**MEMORANDO
UCP-320-V-2019**

ASUNTO: Solicitud de Publicación Aclaración No.1 al Proceso No. AHMER-64-CP-O-
“Suministro de Contenedores para personal de Campo y Custodia de
Documentos.”. **Préstamo BID No. 3103/BL-HO.**

ACLARACIÓN No. 1	
Programa:	Apoyo a la Integración de Honduras en el Mercado Eléctrico Regional
Préstamo BID:	3103/BL-HO
Proceso No:	AHMER-64-CP-O-
Nombre:	Suministro de Contenedores para personal de Campo y Custodia de Documentos.

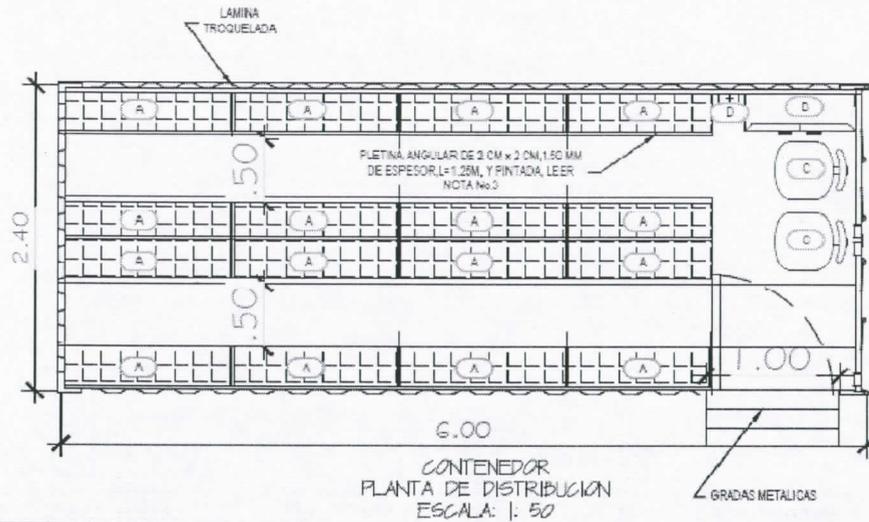
3.1.9 El extintor que modalidad debe ser, multipropósito? o cual.

Se aclara, el extintor deberá ser del tipo multipropósito, el cual deberá ser instalado en el interior del contenedor a la par de la puerta de acceso al contenedor.

PROYECTO: ADQUISICION DE CONTENEDORES PARA ALMACENAMIENTO DE DIVERSOS DOCUMENTOS		PLANO N°
DETALLE DE DISTRIBUCION EN PLANTA Y PERFIL		BC-1000-PC-002
		HDA (22)
		SAITIRAC A.
		SANTIBARRI FOR

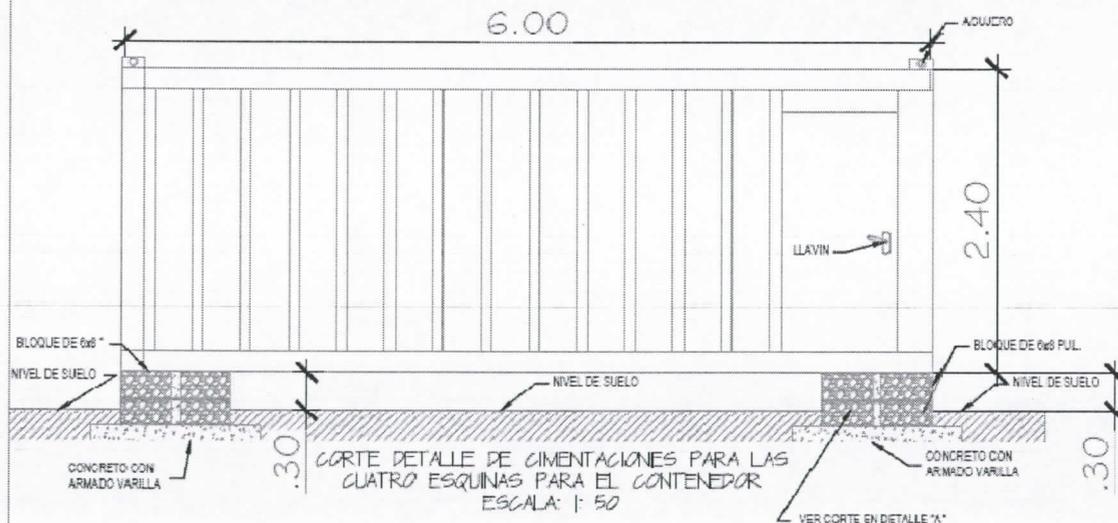
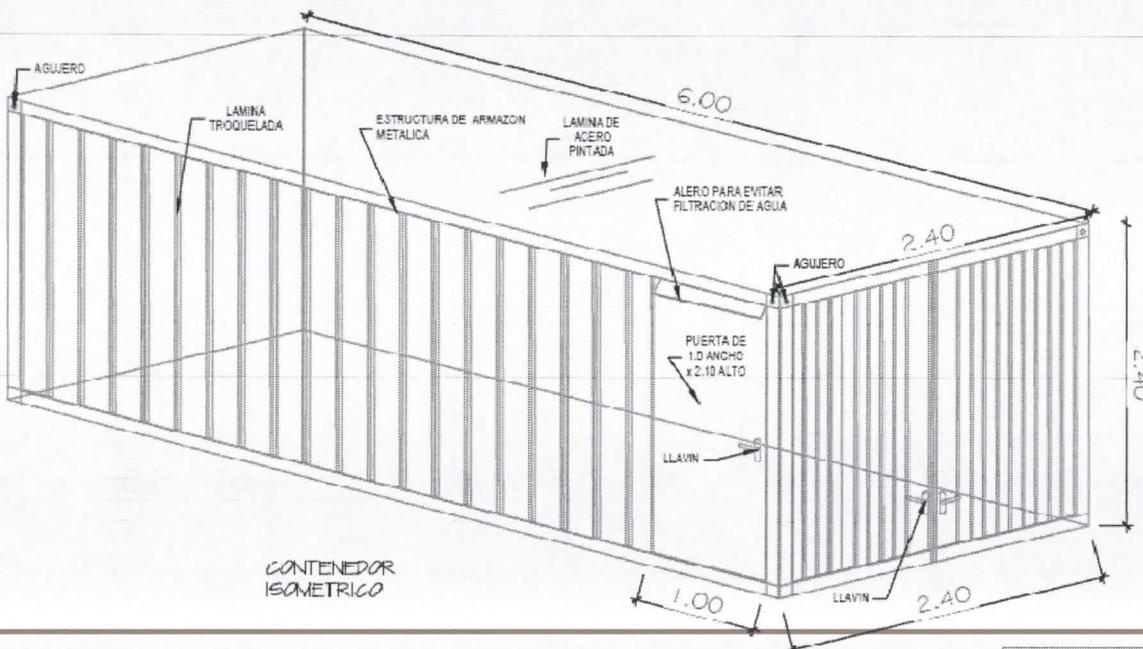
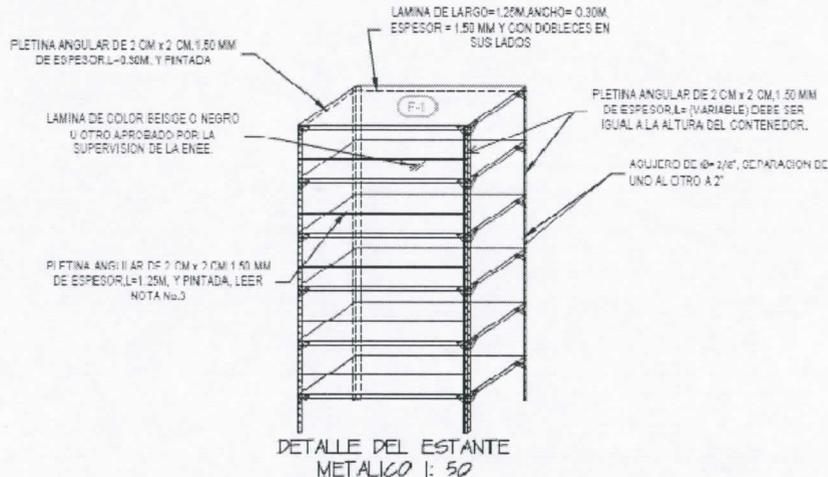
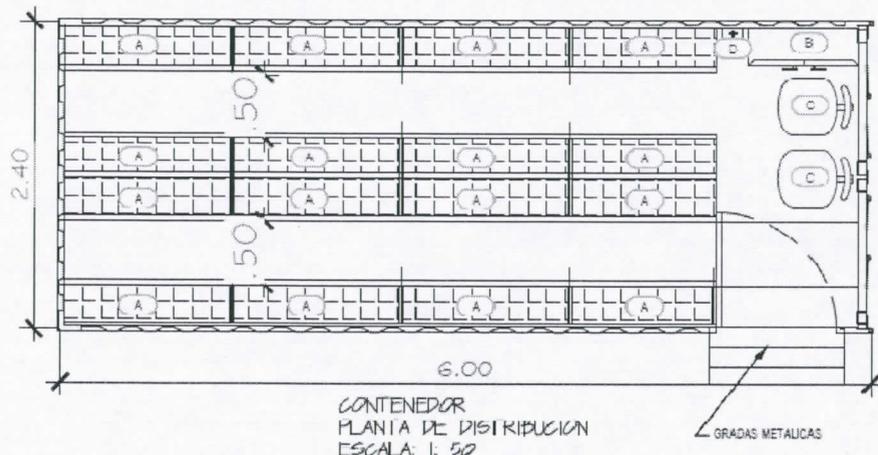
3.2.2 Favor especificar cuantos pies de estantería serán instaladas

Remítase al plano de detalle proporcionado, donde indica las dimensiones de la estantería, se adjunta nuevamente dicho plano.
